WYJAŚNIENIA TREŚCI SWZ

Dotyczy: postępowania o udzielenie zamówienia publicznego nr WGK.271.1.2021 pn.: „Dostawa elektrycznych autobusów miejskich oraz instalacji do dystrybucji nośników energii dla niskoemisyjnego transportu”

- o Linia 1 trasa Marianowo – Łomża (pomiar co 100 m)

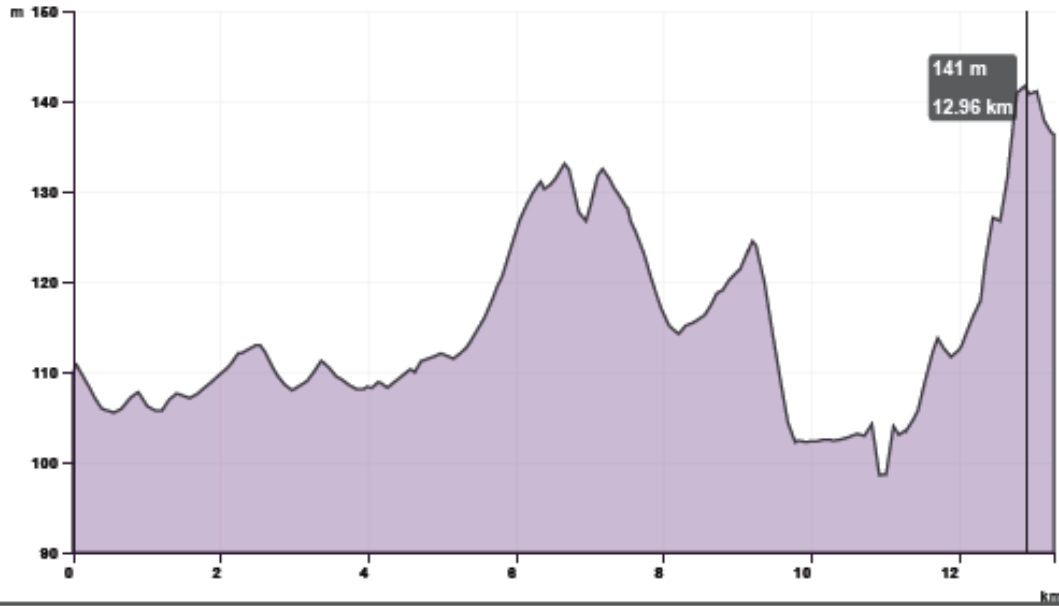
- Maksymalny przebieg dzienny w km
- Długość linii/trasy w km
- Średnia prędkość handlowa
- Przebieg roczny
- Liczba i typ ładowań w ciągu doby
- Czas dostępny na poszczególne ładowania
- Odległość pomiędzy poszczególnymi ładowaniami
- Odległość trasa – zajezdnia
- Topografia trasy

Powyższe dane są niezbędne do prawidłowego oszacowania ceny przedmiotu zamówienia, gdyż gwarancja na baterie jest jej istotnym elementem.

Bez znajomości ww. parametrów eksploatacyjnych taki szacunek nie będzie możliwy.

Dane eksploatacyjne MPK w Łomży sp z o.o. (patrz pytanie nr 186):

- Maksymalny przebieg dzienny w km 157 km, jedna zmiana, 288km dwie zmiany, średnia 133 km.
- Długość linii/trasy w km – 15 km.
- Średnia prędkość handlowa – 22,85 km/h
- Maksymalny przebieg roczny 1 autobusu 63067 km (za 2019 rok)
- Liczba i typ ładowań w ciągu doby – planowane ładowanie tylko na terenie zajezdni w godzinach nocnych
- Czas dostępny na poszczególne ładowania - 8 godz.
- Odległość pomiędzy poszczególnymi ładowaniami – planowane ładowanie tylko na terenie zajezdni po wykonaniu dziennej pracy tj. ok. 288 km.
- Odległość trasa – zajezdnia 3 km
- Topografia trasy: podajemy trasy na których autobusy elektryczne będą najczęściej eksploatowane (załączniki nr 5-8 do wyjaśnień treści SWZ).
 - o Linia 1 trasa Łomża – Marianowo (pomiar co 100m)

Parametry wygenerowanego profilu	
Długość profilu	13.30 km
Maksymalna wysokość	141.73 m
Minimalna wysokość	98.61 m
Różnica wysokości	26.68 m
Średnie nachylenie	0.20%
Średnia wysokość	114.82 m
Całkowity wznios	107.32 m
Całkowity spadek	80.64 m
